Vyjádření k projektové dokumentaci ke společnému povolení stavby (územní řízení a stavební povolení) k akci: „Řešení bezbariérových tras na silnici I/13 – Česká Kamenice“ - silnice I. třídy I/13

K Vaší žádosti, zaslané e-mailem, o souhlas s výše uvedenou ze dne 14.4.2020, vč. e-mailem zaslané PD, z 03/2020, ve stupni „DÚR+DSP“ (PD vyhotovena společností IQ PROJEKT s.r.o., Školní 3635, Chomutov, pro investora Město Česká Kamenice, pod čísl.zak.: 2019045, PD neopatřena autorizačním razítkem), Vám **Ředitelství silnic a dálnic ČR, Správa Chomutov**, jako majetkový správce komunikace I. třídy I/13 v dotčených lokalitách v České Kamenici, **sděluje následující:**

Stavební podmínky pro SO 01:

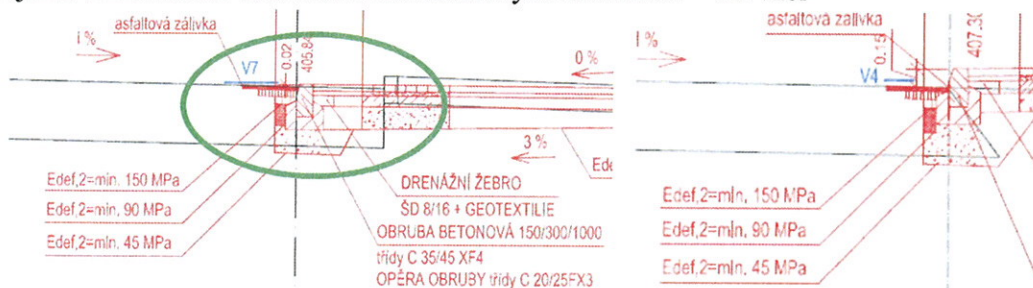
- požadujeme oboustranné obetonování chodníkových obrubníků – viz vzor

Výřez z dopravního značení SO 01:

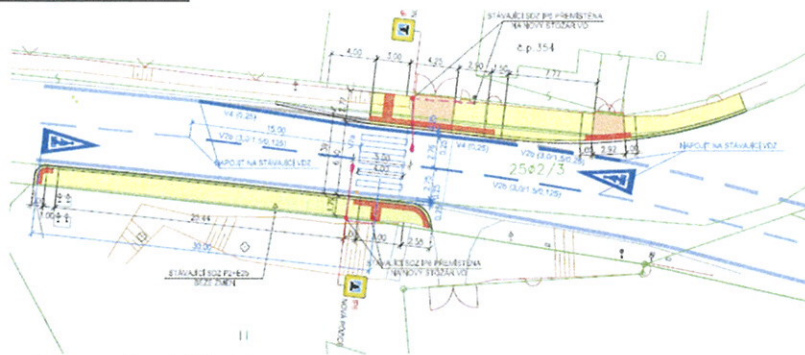
- ✓ varovný pás je navržen 3,0 m, ale V7a – přechod pro chodce je v šířce 4,0 m – nutno sjednotit,
- ✓ doložit rozhled na čekajícího chodce za směrovým obloukem

Připomínky k dopravnímu značení SO 02:

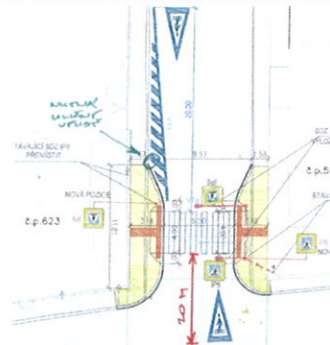
- ✓ symbol A11 na vozovce odsunut před křižovatkou minimálně 20 m (jako je v protisměru)

Výřez z příčných řezů:

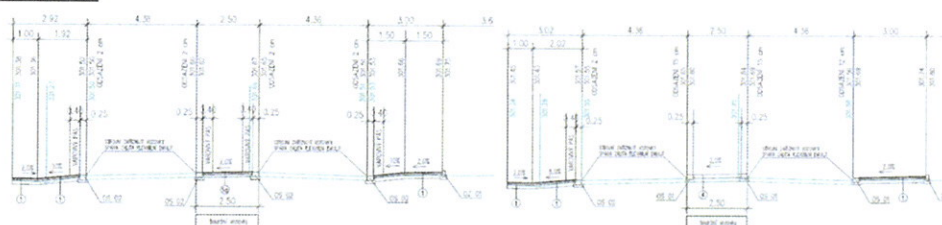
- požadujeme oboustranné obetonování chodníkových obrubníků – viz vzor výše,
- k VO dále – samostatný odstavec,

Připomínky k dopravnímu řešení SO 03:

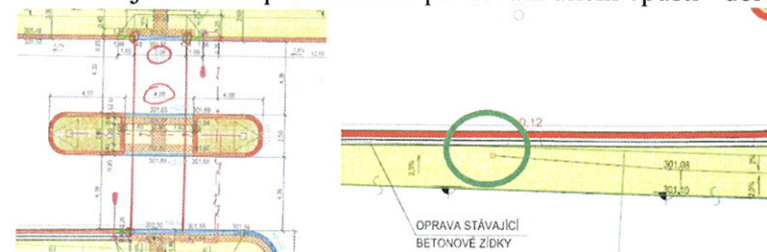
- ✓ varovný pás na chodníku je navržen 3,0 m, ale šířka čekací plochy na ostrůvku je 4,0 m a zároveň V7a – přechod pro chodce je v šířce 4,0 m – nutno sjednotit,
- ✓ není zřejmé řešení přemístění či ponechání uliční vpusti - dořešit

Výřez z dopravního značení:

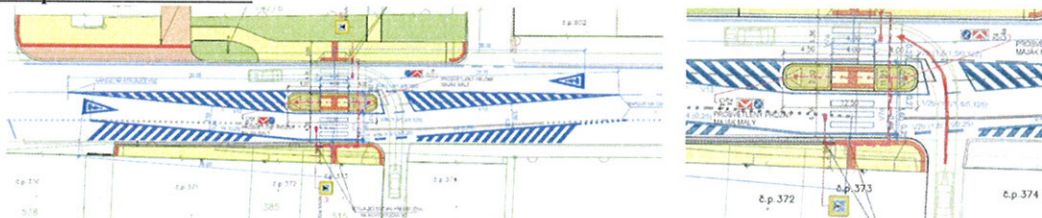
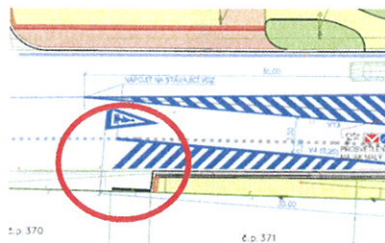
- ✓ dle našich znalostí z ulice Dívčí vyjíždí i dodávky do 3,5t, máme za to, že navržené obalové křivky neumožní odbočení doleva – požadujeme doložit nebo provést opatření,

- ✓ zároveň upravit stíny ve vjezdech do objektů – stín nesmí být přejížděný – návrhem je zamezeno zajíždění do vjezdu

Výřez z dopravního značení:

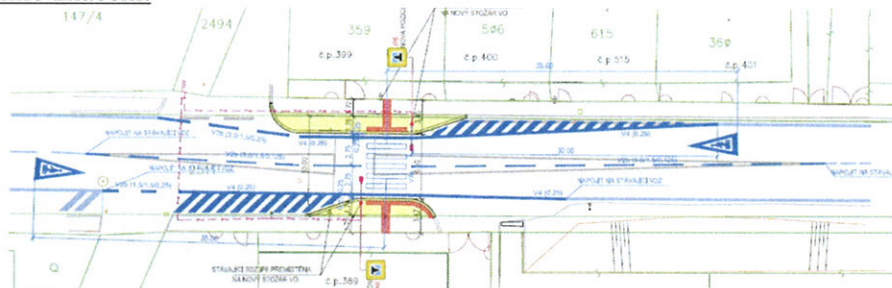
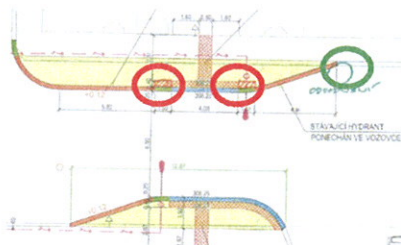
- ✓ varovný pás přechodu nepokrývá snížení obruby (tak, jako v ostatních situacích),
- ✓ chybí kóty šířky přechodu,
